Resumé af indkomne bemærkninger til projektet Blåvand Kyst, Byrådets vurdering af disse

I forbindelse med den offentlige høring af ideoplægget til projektet Blåvand Kyst, har Varde Kommune modtaget 70 bemærkninger. Bemærkningerne er nummererede på vedlagte bilag med navn, adresse og bemærkninger iht. emneindeksering.

Figur 1 Projektområdet med §3 beskyttede områder og Oksbydige markeret

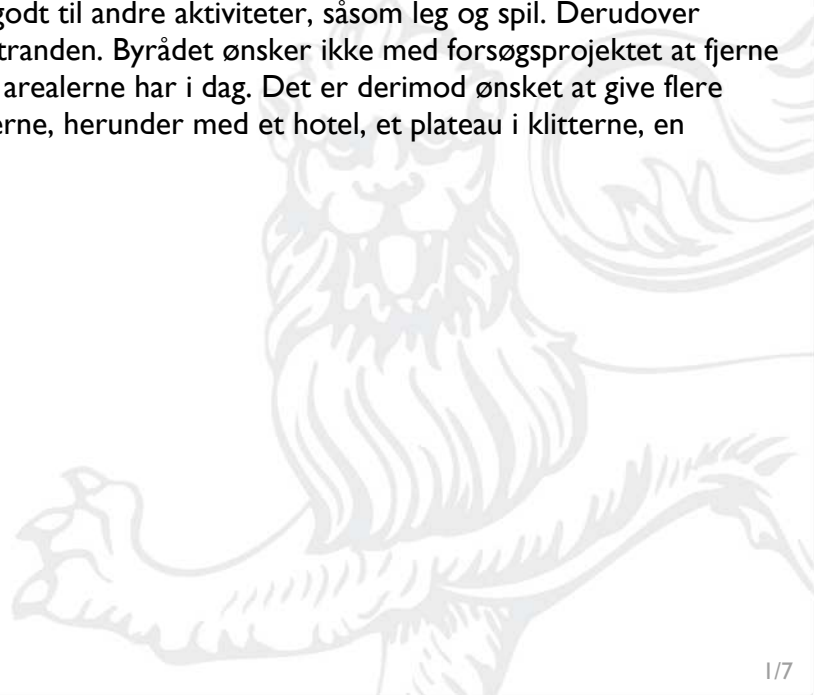
Høringssvar nr. 3, 5, 6, 7, 9, 10, 11, 12, 13, 14, 15, 16, 17, 18, 19, 20, 21, 22, 23, 24, 25, 26, 27, 28, 29, 30, 31, 32, 33, 34, 35, 36, 39, 40, 41, 43, 44, 45, 46, 47, 48, 49, 51, 52, 53, 54, 55, 56, 57, 58, 60, 61, 62, 63, 64, 65, 66, 67, 68 og 69 gør indsigelser mod at inddrage natur- og klitområder, der forefindes i projektområdet. En særlig bekymring angår inddragelse af naturområdet på Hafniagrunden med begrundelse i, at området i dag fremstår fri for boligbyggeri, som en slags åndehul, i det ellers tæt bebyggede sommerhusområde. Derudover påpeges det, at området i dag bliver brugt til rekreative formål, samt en direkte vej til stranden. Flere indsigere bemærker, at projektområdet er udpeget efter naturbeskyttelseslovens §3 som beskyttet hede, og påpeger, at dispensation for §3 natur ikke er omfattet af forsøgsordningen. Flere indsigere spørger hvordan forsøgsprojektet forholder sig til Varde Kommunes vision "Vi i naturen".

Det er Byrådets vurdering, at forsøgsområdet i dag fremstår som et hedeareal med klitdannelser og et beskyttelsesdige mod stormflod og vandstigninger. Derudover forefindes to parkeringsarealer ved hhv. Hafniagrunden og ved Hvidbjerg Strandvej. Disse arealer bliver i dag anvendt til rekreative formål af besøgende, som dels kan tilbyde en vis form for læ for vinden og egner sig til ophold. Klitarealerne og hedeområdet på Hafniagrunden egner sig godt til andre aktiviteter, såsom leg og spil. Derudover anvendes arealerne som adgang til og fra stranden. Byrådet ønsker ikke med forsøgsprojektet at fjerne anvendelsen og den rekreative værdi, som arealerne har i dag. Det er derimod ønsket at give flere adgang til disse arealer og udvide aktiviteterne, herunder med et hotel, et plateau i klitterne, en boardwalk og diverse legeaktiviteter.

Kortet til højre viser med lilla skråkraving den vejledende registrering af § 3-beskyttet hede efter naturbeskyttelsesloven i projektområdet. Den stiplede streg angiver grænsen mellem sommerhusområde og landzone. I arealet med sommerhusområde (nord for strengen) har § 3-beskyttelsen kun begrænset betydning, idet dette areal kun er beskyttet imod tilstandsændringer med landbrugsmæssige formål. Det vil sige, at etableringen af hotel med tilhørende faciliteter nord for den stiplede linje ikke kræver dispensation efter naturbeskyttelsesloven. I arealet med landzone kræver alle tilstandsændringer dispensation.

Der er igangsat en naturkvalitetsvurdering af hele projektområdet, som skal klarlægge projektets konsekvens for dyre- planteliv. Der skal i forbindelse med det videre planarbejde for delprojekterne foretages en screening efter lov om miljøvurdering af planer og programmer for at vurdere behovet for en miljøvurdering. Ligeledes skal det vurderes om delprojekterne er omfattet VVM-bekendtgørelsens bilag 2, hvorefter der skal foretages en VVM-screening for at vurdere behovet for en VVM-redegørelse. Da delprojekterne grænser op til Natura 2000-områder, vil der i det videre arbejde blive vurderet, om der skal udarbejdes Natura 2000 Væsentlighedsvurderinger efter Habitatbekendtgørelsen.
